# Boombeschermingsplan

Het Juiste Spoor, Wim Gevers  
Boekenberglei, 2100 Deurne

**Opgemaakt door:** **Treexpert bvba**  
Mark Stammes  
Certified European Treeworker/Tree Technician/Veteran Tree Specialist  
[info@treexpert.be](mailto:info@treexpert.be)

**Datum:** 14 maart 2021

Figuur 2: Ontwerpplan met beperkte informatie over de breedte van de trambedding.

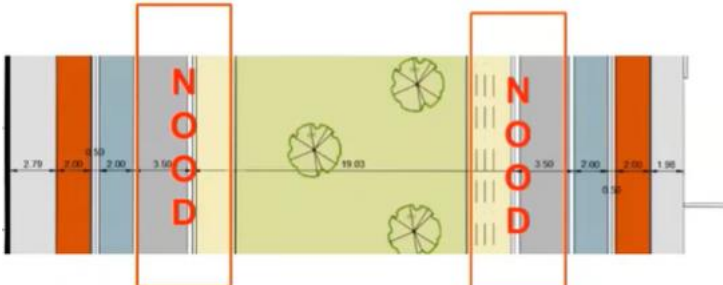
Binnen het ontwerp is er geen duidelijk zicht op de bovengrondse indeling van de rijbaan. De breedte van de trambaan wordt niet weergegeven, maar in de plaats daarvan de speelbare afstand van de middenberm inclusief de trambedding.

Ook voor de zomereik nr.1, thv huisnummer 185 is het niet duidelijk waarom er voor deze boom misschien geen plaats zou zijn binnen het ontwerp. De bocht waarover wordt gesproken is niet terug te vinden in de ontwerpplannen tijdens de voorstelling.
